MultiGips

Entkoppelt.

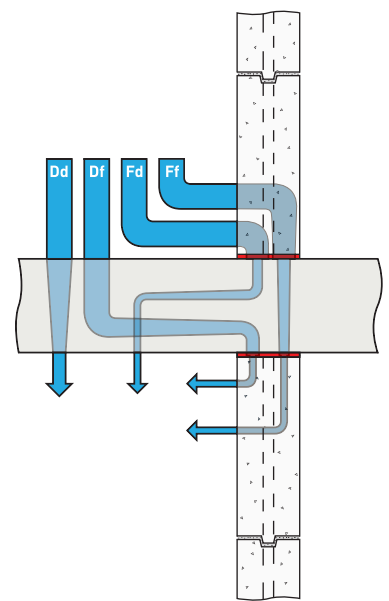
Da die Vorgaben der europäischen Normung zu gravierenden Eingriffen in das bestehende deutsche Normungskonzept der DIN 4109 (1989) geführt haben und das Bauen mit massiven Gips-Wandbauplatten auf diese Veränderungen im Bereich der bauakustischen Normung vorzubereiten war, hat VG-ORTH MultiGips die Umsetzung der europäischen Schallschutznormen auf deutscher Ebene durch ein Forschungsprojekt wissenschaftlich abgesichert [1].
